PD 形プラチェーン PD40 形状変更のお知らせ

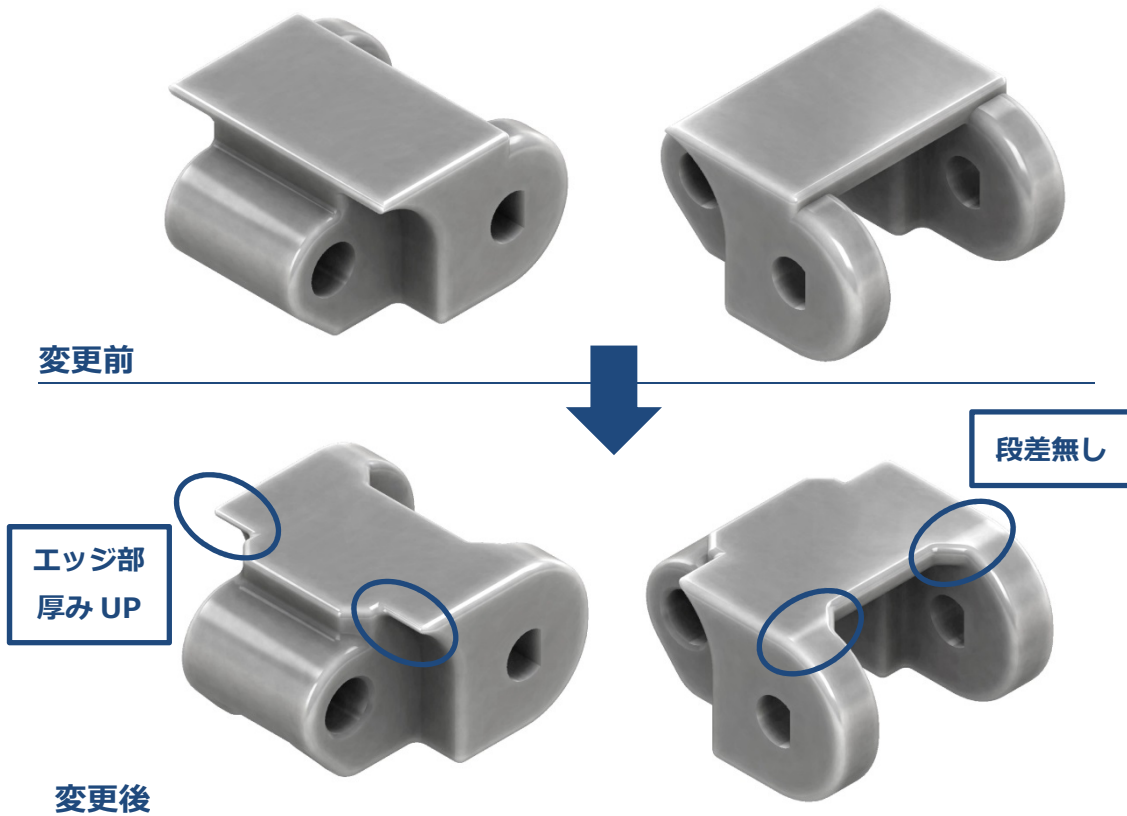
- ・ エッジ部分を厚くします。
- ・ 段差の無い形状にします。
- ・ 搬送面をシボ加工します。

- ・ 変更前と変更後のチェーンの連結はできません。
- ・ スプロケット、レールはそのまま使用できます。
